Beschreibung: Objektbeschreibung:
 Haustelefon Ersatz AV1407/010 für AN1000

Erstellt: 02.12.2008
 Autor: ABB
 Schema #: SBT-08042915
 Seite: 1/1

Haustelefon AN 1000 4+n
 alt C7 = neu APP
 alt 11 = neu S~
 alt 1 = neu 1
 alt 2 = neu 2
 alt 6 = neu 6
 alt 9 = neu OP

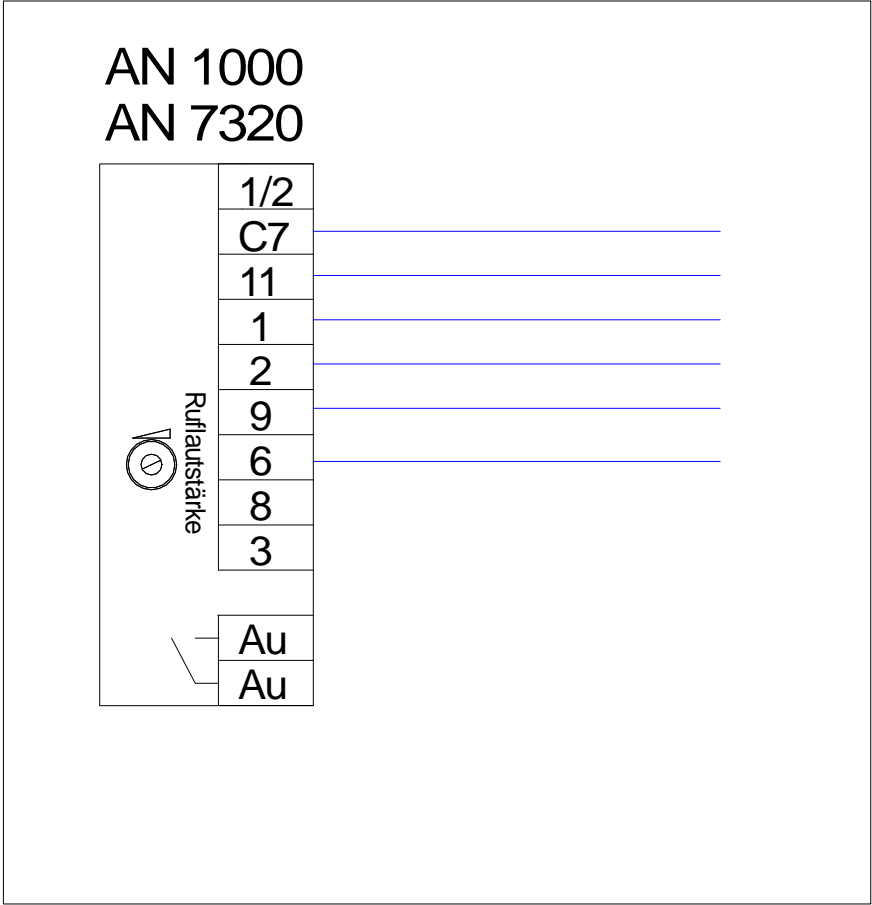
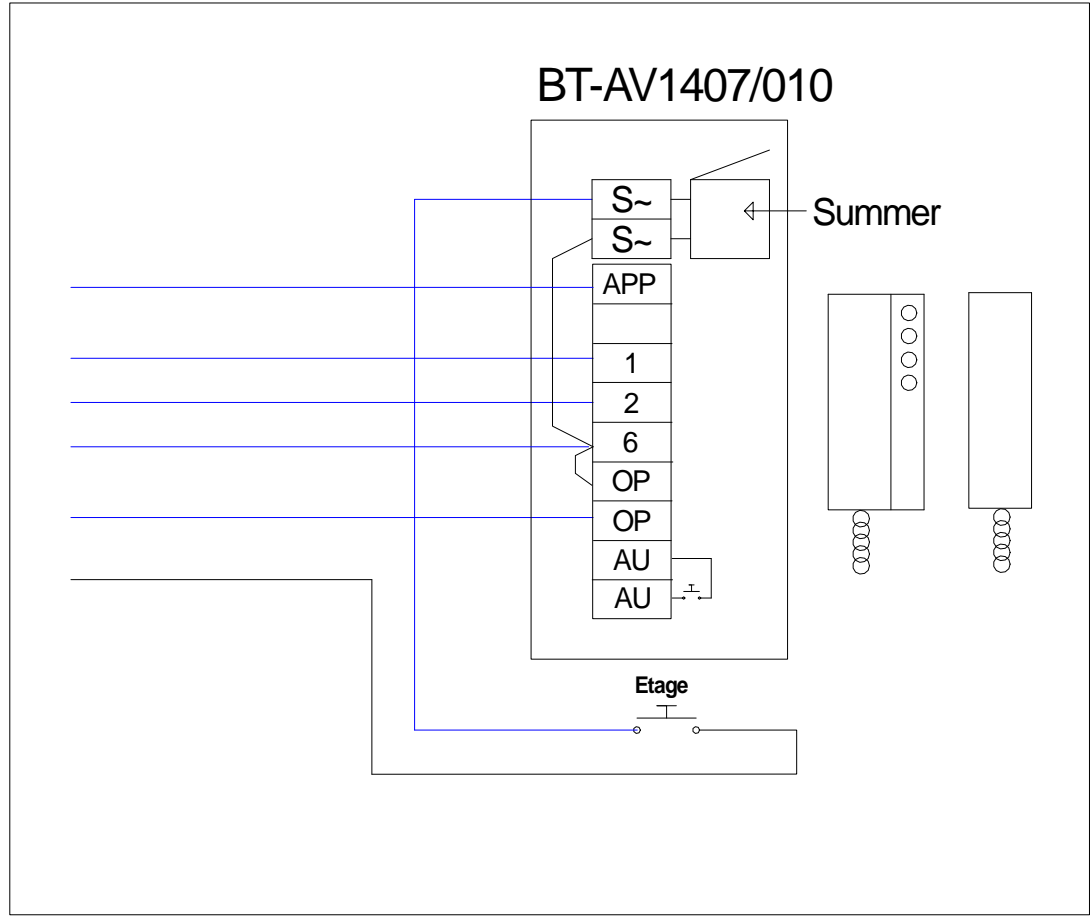
Wichtig! Leiterquerschnitte beachten! bis 50m 0.5 mm² - bis 100m 1.0 mm² - bis 200m 1.5 mm².
